ACUERDO No. 795 1 de octubre de 2015

Por el cual se aprueba la incorporación del cambio en los límites de generación y absorción de potencia reactiva de la unidad de generación Paipa IV y las respectivas curvas de carga

Figura 2. Curva de capacidad verificada

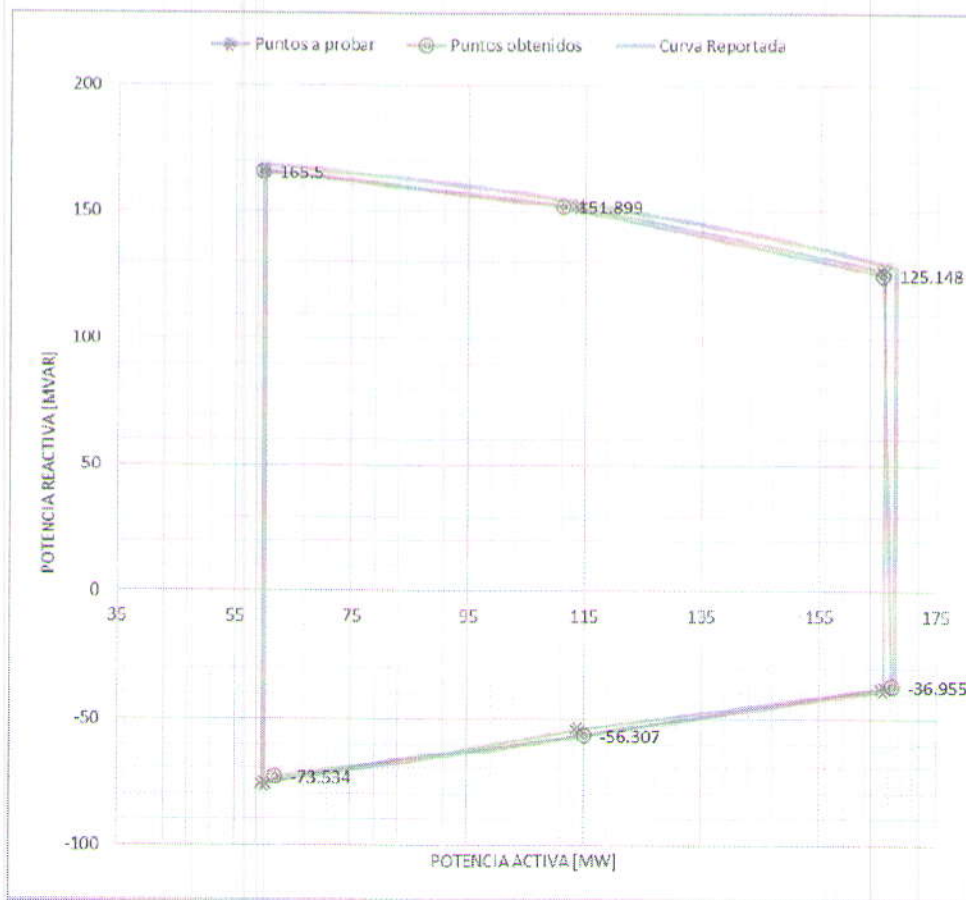
PRIMERO. Aprobar la declaración de una nueva curva operativa de carga para la unidad de generación Paipa IV, en la que se define la capacidad para entrega y absorción de potencia reactiva de la unidad en función de la potencia activa generada.

SEGUNDO. Aprobar la modificación de los valores máximos para entrega y absorción de potencia reactiva de la unidad de generación Paipa IV a la potencia efectiva neta de la unidad de generación correspondiente.

Unidad	Parámetro a modificar	Valor anterior	Valor posterior
Paipa IV	Cap Gen Reactivos (Mvar) en 60 MW	95	166
	Cap Gen Reactivos (Mvar) en 60 MW	-60	-76
	Cap Gen Reactivos (Mvar) en 114 MW	95	152
	Cap Gen Reactivos (Mvar) en 114 MW	-60	-57
	Cap Gen Reactivos (Mvar) en 166 MW	95	127
	Cap Gen Reactivos (Mvar) en 166 MW	-60	-38
